Rayol-Canadel sur Mer

Plan Local Urbanisme

1. Rapport de Présentation

REMARQUES DE L'AARC

Les parcours cyclables du Rayol-Canadel

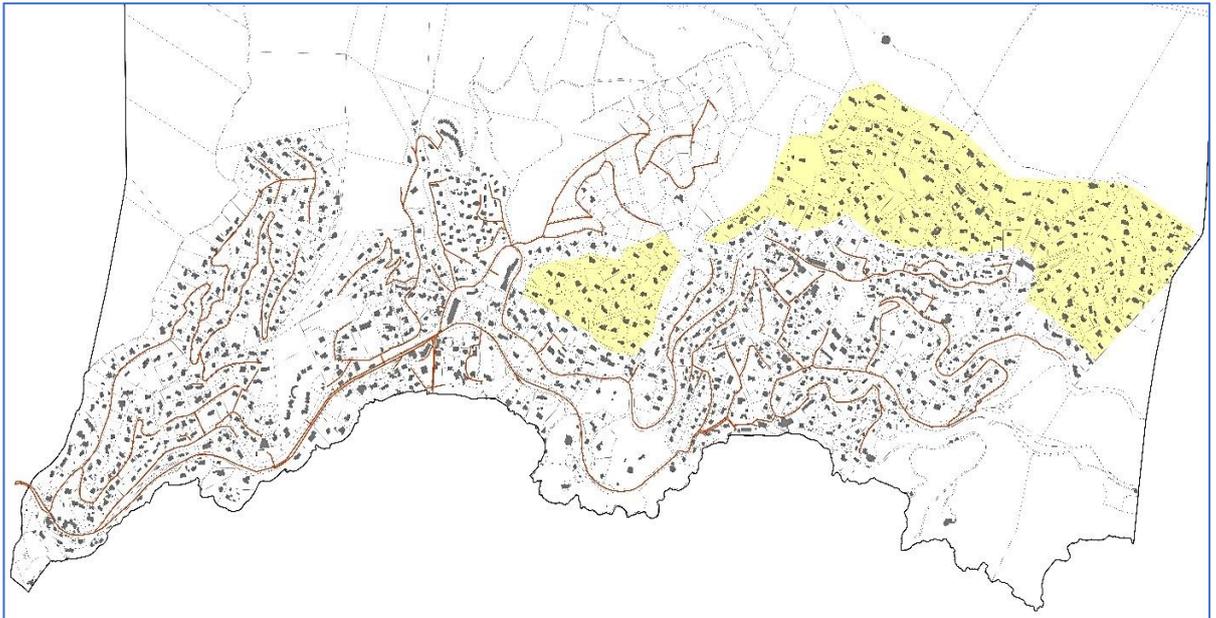
- Sur la carte appelée «*Les parcours cyclables du Rayol-Canadel*» les parcours et bandes cyclables mentionnés en couleurs vertes dans le cartouche n'apparaissent pas sur le plan.
- Ajouter une réglementation concernant la vitesse des vélos électriques et autres trottinettes.
- Il n'est pas fait mention du réseau piétonniers ni de son extension (par exemple Av Mistral).

Localisation des points d'eau (borne et poteau incendie sur le territoire) Source : schéma du réseau d'eau communal

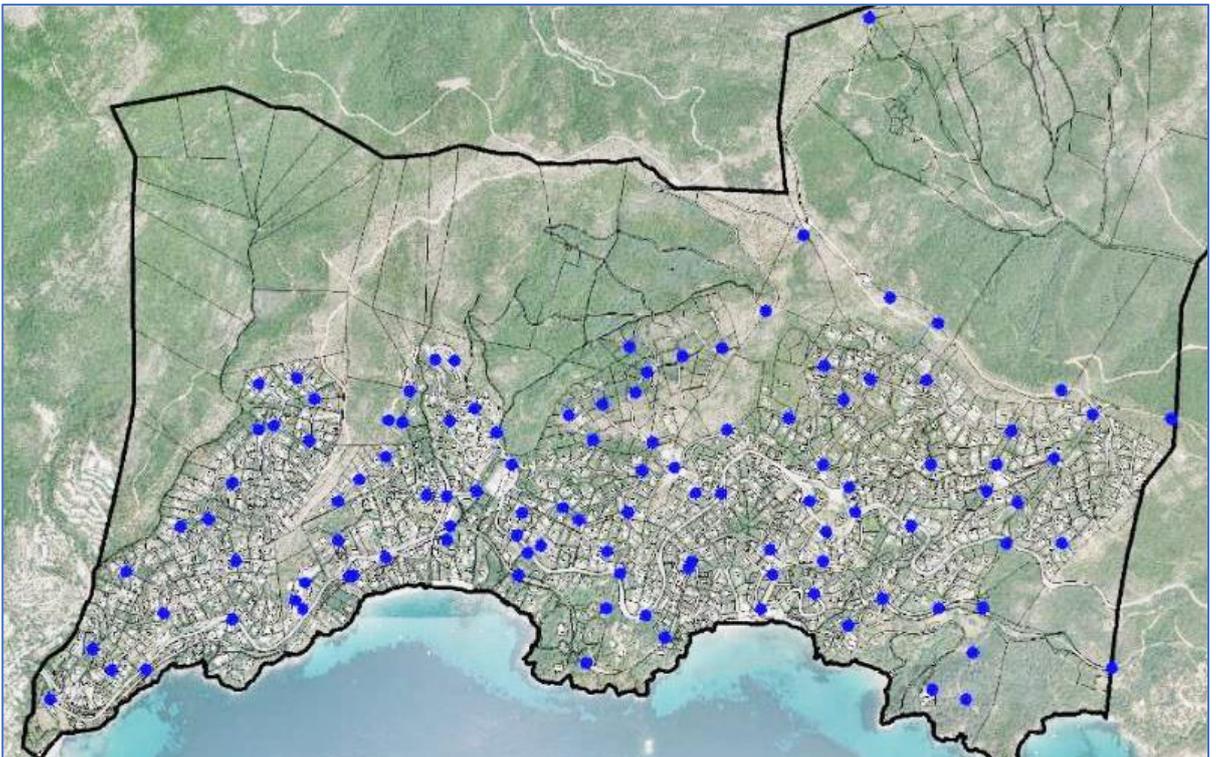
- Il est mentionné : « La consultation de la base de données REMOCRA en novembre 2023 permet d'identifier les équipements de défense « indisponibles ». Les raisons de cette indisponibilité sont connues », la révision du PLU ne dit pas comment améliorer cet état de fait. A l'heure où on oblige les propriétaires à débroussailler leurs terrains, il nous semble primordial d'avoir des équipements irréprochables pour la lutte contre les incendies.
- Qu'est-il prévu pour remédier aux équipements de lutte contre les incendies indisponibles ?
- Compte tenu de l'état du réseau au Rayol, peut-on envisager que toute construction devra être desservie par un point d'eau incendie conformément aux dispositions du service départemental d'incendie et de secours du Var ?

– **P 49 et 50 : 3.2.2 Inondation et 3.2.3 Submersion marine**

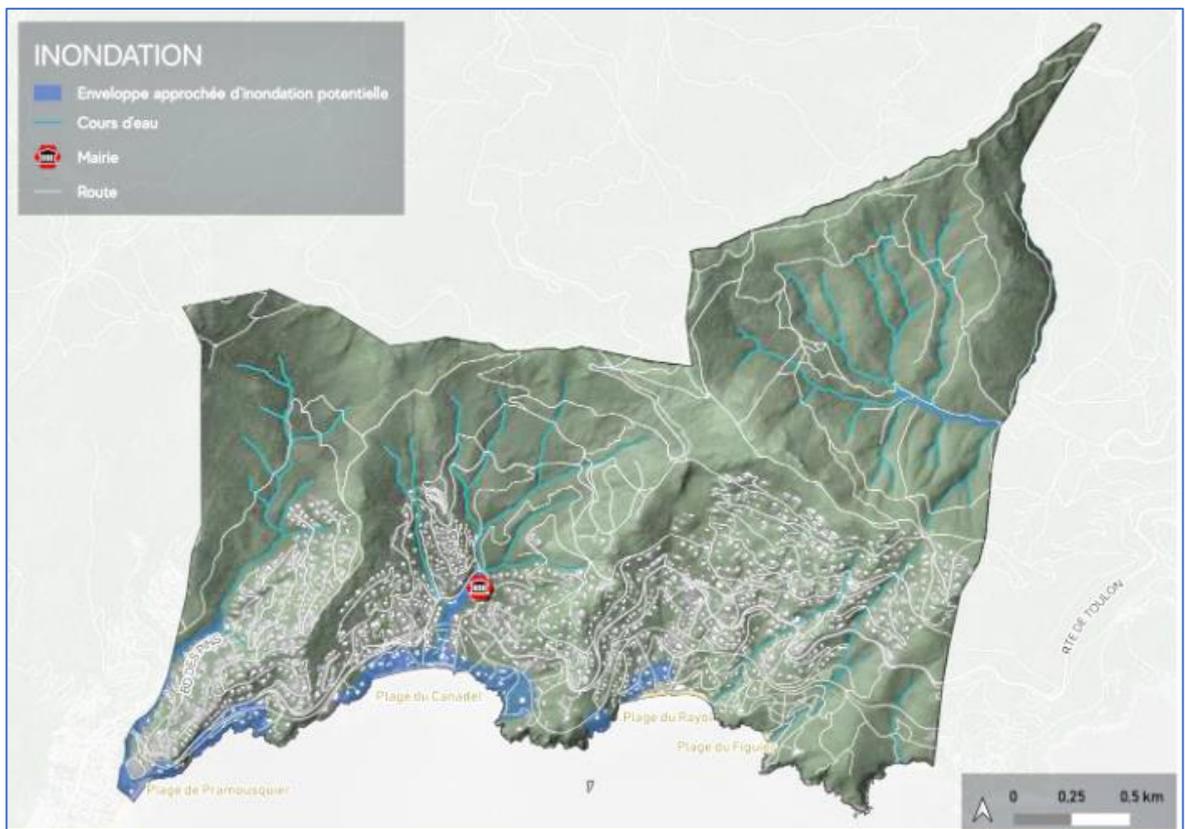
- Le graphe p 50 porte la mention : *enveloppe approchée d'inondations potentielles* dans le cartouche, nous pensons qu'il s'agit de submersions potentielles et non pas d'inondations pour les zones côtières en bleue sur le graphe. Remplacer également *cours d'eau* par ruisseaux.
- Il faudrait ajouter un plan comportant les ruisseaux sur un plan cadastral car ils font partie du document *Article DC 6. Implantation par rapport aux voies et emprises publiques* et *Article DC 7. Implantation par rapport aux limites séparatives latérales et de fonds de parcelle* du document *PLU du Rayol-Canadel sur Mer – 4.1.1 « Règlement » pages 14 et 15*. En l'absence de ce plan comment définir si une implantation de bâtiment est autorisée ou non ?
- Préciser la constructibilité dans ces zones ainsi que les reconstructions possibles en cas de sinistre.

– P 50 à 54 : 3.2.4 Recul du trait de côte

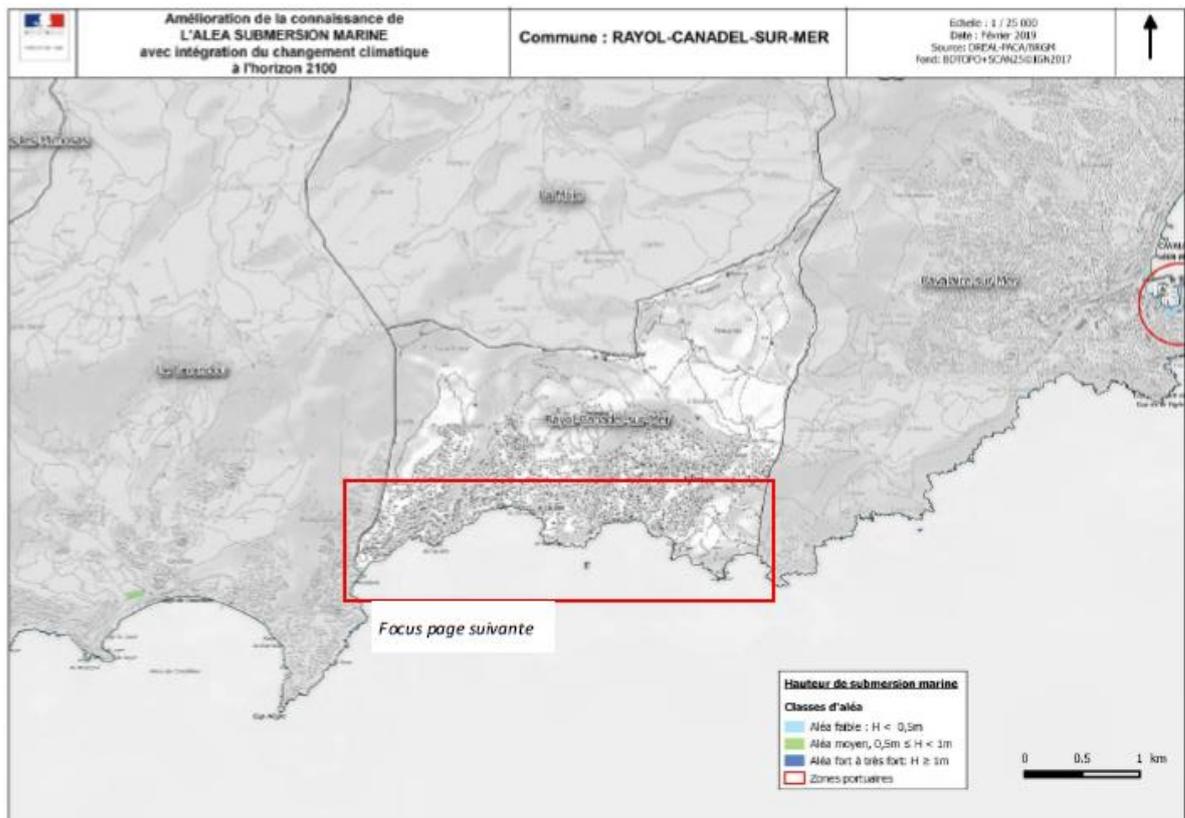
- une étude de recul du trait de côte est présentée mais aucune mention n'est faite de la constructibilité dans ces zones ni des reconstructions possibles en cas de sinistre.

– **P 116 et 117 : Chapitre 4. Gestion du foncier 4.3 Consommation de l'espace planifiée**

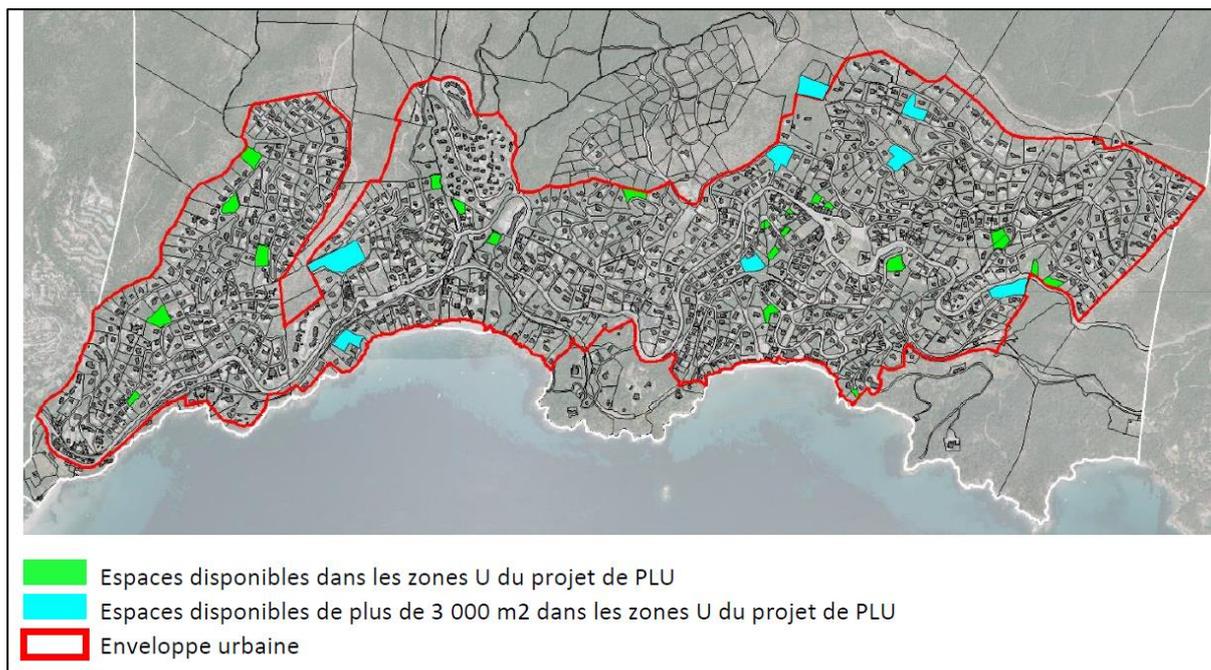
- Nous demandons que soit indiqués sur la carte les espaces disponibles appartenant à notre commune.
- Une carte propose des « *Espaces disponibles dans les zones U du projet de PLU* » or un terrain est situé en dehors de l'enveloppe urbaine, un autre est situé dans un vallon d'autres sont des terrains très pentus ; il serait donc bon de revoir ces emplacements.

Page 128 : Situation du secteur de l'OAP Centre Village

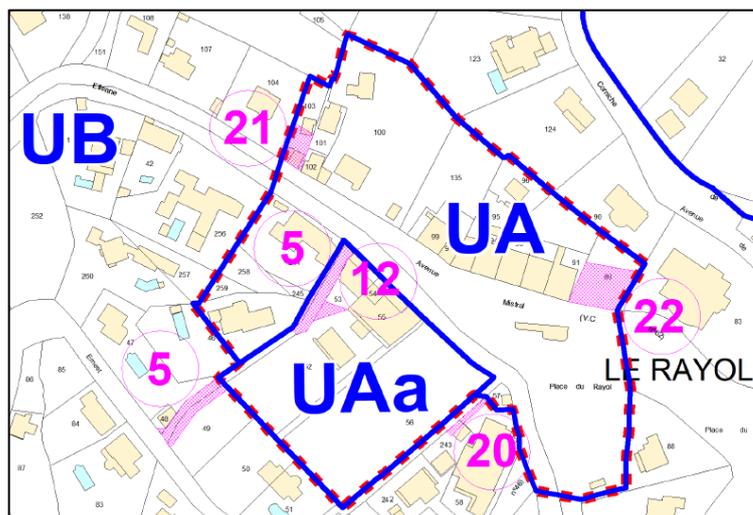
- le texte ne correspond pas au schéma pour les entrées : il faudrait peut-être préciser entre quel et quel n° de l'avenue E. Gola.

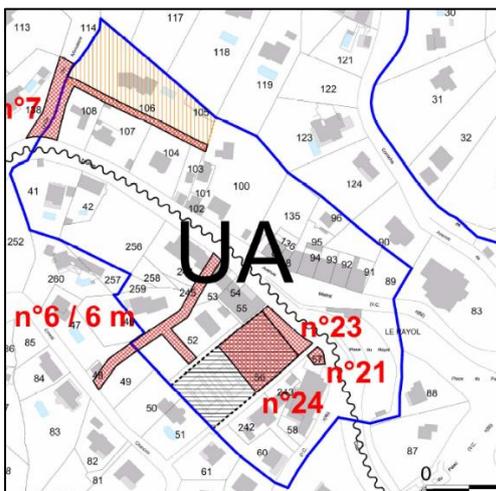
Nous demandons la désignation des 4 types de vocations et de les mettre en exergue :

- La vocation « habitat « pur » » terme peu compréhensible « résidentiel »
- La vocation « habitat/commerces »
- La vocation « habitat/équipements »
- La vocation « espace et équipements publics »,

- Révision du PLU décembre 2024 -

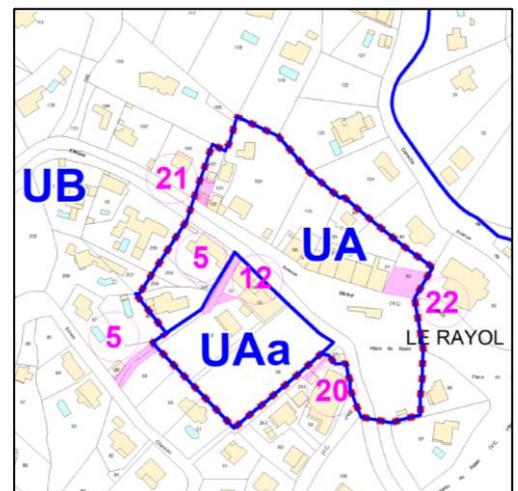
Seuls les initiés comprendront que 2 zones n'entrent plus dans le nouveau périmètre de la zone UAa. Merci de clarifier . De plus le terme de « poche » ne nous semble pas approprié.
